DETERMINAZIONE DEL DIRIGENTE SERVIZIO VIA/VINCA 25 giugno 2025, n. 284

[ID VIP 13508] - Parco agrivoltaico di potenza pari a 75,563 MW e delle relative opere di connessione alla RTN, da realizzarsi nel Comune di Lucera (FG).

Istanza per il rilascio del Provvedimento di VIA statale ex art. 23 del D.lgs. n. 152/2006 e ss.mm.ii.

Procedimento:	ID VIP 13508
Oggetto:	Progetto di un impianto agrivoltaico impianto agrivoltaico di potenza pari a 75,563 MW e delle relative opere di connessione alla RTN, da realizzarsi nel Comune di Lucera (FG).
Tipologia:	D.Lgs. n. 152/2006 come s.m.i. Parte seconda, ALLEGATO II – Progetti di competenza statale, punto 2)" impianti fotovoltaici per la produzione di energia elettrica con potenza complessiva superiore a 10 MW" di nuova realizzazione.
Proponente	VITTORIA PROGETTI S.R.L.

Figura 04: Area dell'impianto fotovoltaico su cartografia PPTR con segnalazione dei vincoli delle componenti Culturali con buffer di 500 m

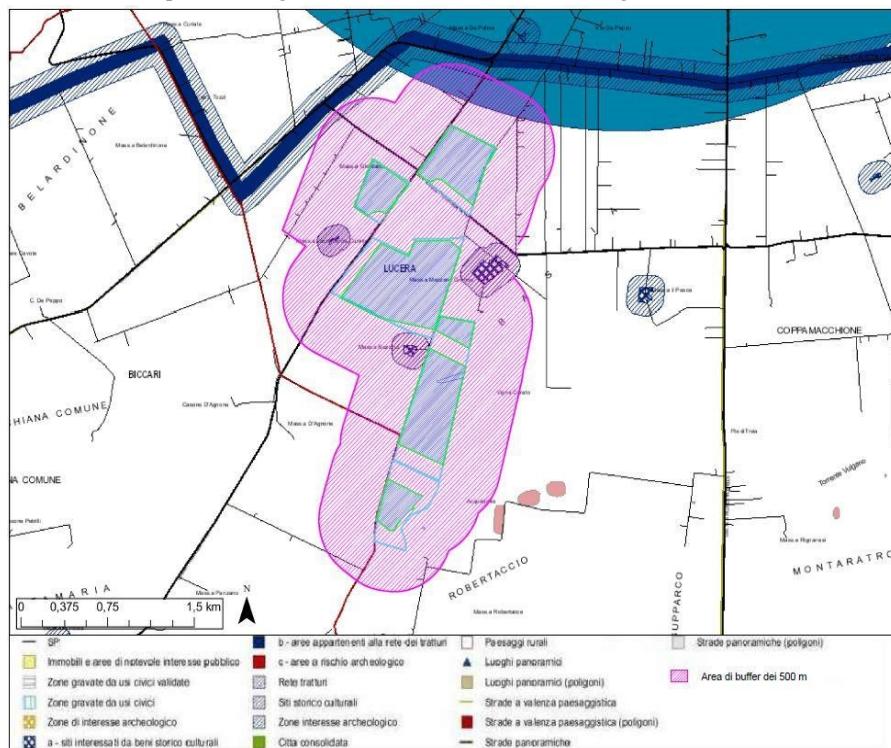
lett. C quater) l'area dell'impianto fotovoltaico **non ricade** nel perimetro dei beni sottoposti a tutela ai sensi del D.Lgs 42/2004 e **non ricade** nella fascia di rispetto di 500 m (perché trattasi di impianto fotovoltaico) dei beni sottoposti a tutela ai sensi della seconda parte o dell'art.136 del medesimo decreto. (Fig.04)

Si segnala che nel buffer di 500 m sono presenti vincoli delle componenti culturali anche se non rientrano nei beni sottoposti a tutela ai sensi della seconda parte o dell'art.136 del D.Lgs 42/2004 (Fig.04):

Figura 06: Ubicazione impianto e cavidotto rispetto a vincoli PPTR con buffer 500 m

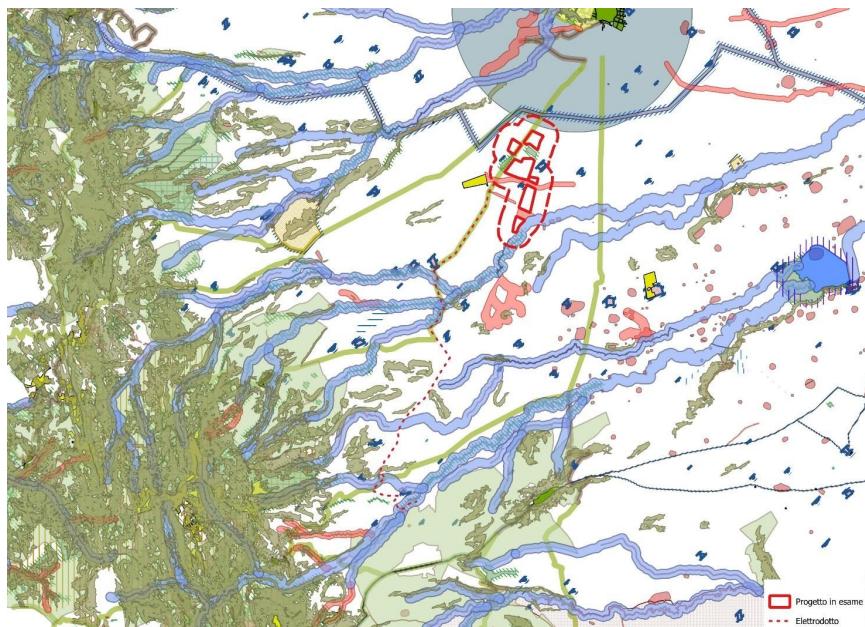
Il cavidotto di interconnessione tra il campo agrivoltaico e la stazione utente di trasformazione interferisce con i seguenti vincoli PPTR:

- Layer: UCP – Versanti (in un tratto)
- Layer: BP - Fiumi, torrenti, corsi d'acqua iscritti negli elenchi delle acque pubbliche (150m)
 - ID_PPTR: FG0048, Nome_GU: Torrente Celone, Nome_IGM: T. Celone, Decreto: R.d. 20/12/1914 n. 6441 in G.U. n.93 del 13/04/1915

- Layer: UCP - Formazioni arbustive in evoluzione naturale (in un tratto)
- Layer: siti storico culturali (Area di rispetto)
- Layer: UCP - Strade a valenza paesaggistica: Strade delle serre, in due tratti

Figura 07: Area dell'impianto Fotovoltaico con indicazione delle aree NON IDONEE ai sensi del R.R. 24/2010

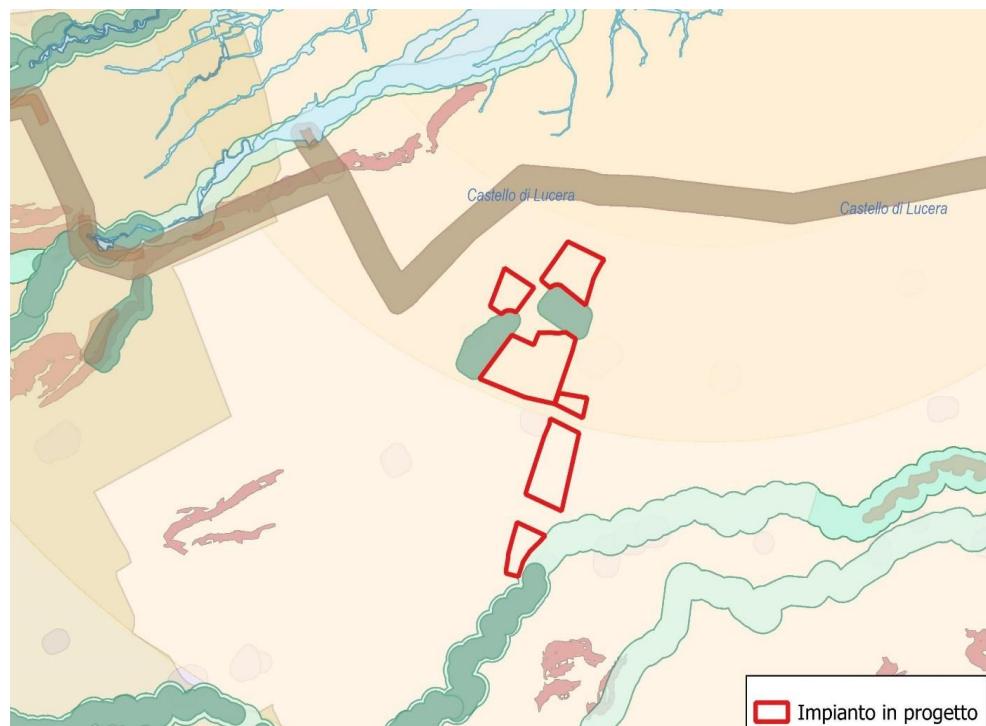
Dall'esame della cartografia risulta che il progetto interferisce con aree classificate come "non idonee" ai sensi del R.R. 24/2010, precisamente l'impianto ricade all'interno del Cono di Visuale relativo al Castello Svevo Angioino di Federico II, come peraltro rilevato nel parere (non favorevole) formulato dal Comune di Lucera. Nelle Linee Guida PPTR 4.4.1 - Linee guida sulla progettazione e localizzazione di impianti di energia rinnovabile, sono considerate tre fasce di intervisibilità e l'impianto agrivoltaico ricade all'interno delle fasce B e C, che prevedono solo impianti realizzati sui tetti o ubicati al suolo ma con potenza massima pari rispettivamente a 20 e 200 kW.

Si evidenzia che l'impatto visivo generato da un impianto agrivoltaico come nel caso di specie con una altezza dei pannelli massima da terra di 4,07 m rappresenta una criticità di non poco conto rispetto ad un impianto fotovoltaico con pannelli posti a terra.

Figura 08: Area dell'impianto fotovoltaico con indicazione degli altri impianti FER con codice regionale da considerare per impatti cumulativi

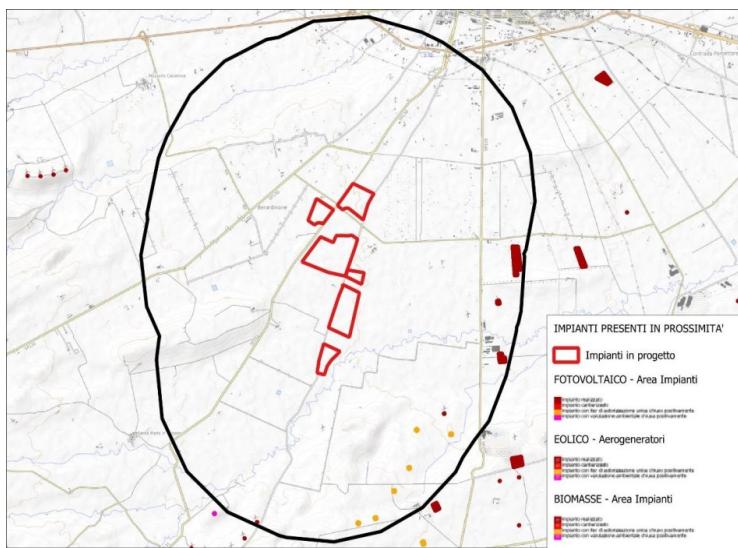
La DDSE Reg. Puglia n. 162 del 6 giugno 2014 stabilisce che l'analisi degli impatti cumulativi per gli impianti fotovoltaici si estenda ad un buffer di 3 km, come indicato nella figura che segue (Fig.08).

Nell'elaborato "Studio di impatto ambientale" il proponente ha sviluppato l'argomento con riferimento all'impatto visivo, ma **non ha considerato il cumulo** con altri impianti FER, anche della stessa fonte, presenti nell'area.

L'analisi degli impatti cumulativi andrebbe quindi approfondita per tenere conto degli aspetti sopra citati.

Figura 10: Sezione dell'area dell'impianto con indicazione delle scelte progettuali

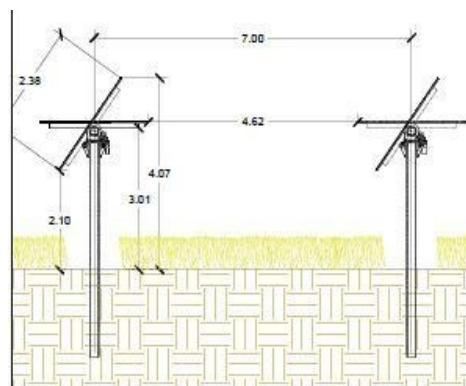
I tracker monoassiali nella loro posizione più bassa raggiungono 2,10 m da terra, mentre l’altezza massima in posizione orizzontale sarà di 3,01 metri e sarà coltivato foraggio. L’interdistanza tra i tracker nella loro posizione di massimo ingombro orizzontale, è di 4,62 metri che rende possibile la coltivazione con i mezzi meccanici che si intendono utilizzare. Si dichiara inoltre *che la coltivazione degli erbai consentirebbe anche il passaggio periodico delle macchine e delle attrezzature necessarie per la pulizia dei pannelli solari senza*

particolari danni per le coltivazioni agricole, trattandosi di specie vegetali molto rustiche, ma nulla viene indicato in merito alle sostanze che saranno utilizzate per la pulizia dei pannelli, come quelle utilizzate per la rimozione dei muschi se compatibili e sicure sulle colture in atto.

Figura 11: Stralcio planimetria tracker

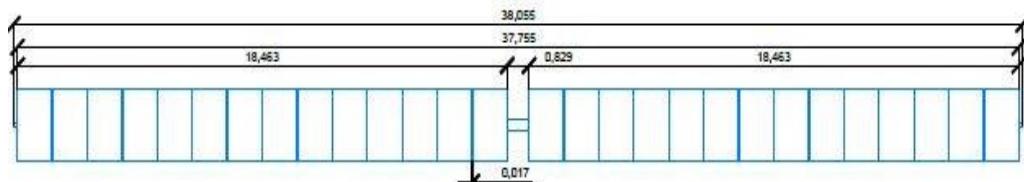
Risultano assenti elaborati con lay-out del piano colturale e i dati relativi alle aree non coltivate sotto i pannelli, alle aree occupate dalle cabine e dalla viabilità interna e un preciso calcolo delle superfici occupate dai pannelli, in quanto è riportato solo la superficie dei pannelli (Figura 10) al netto del loro effettivo montaggio sui tracker che occupa uno spazio maggiore di quello dichiarato (Figura 11).
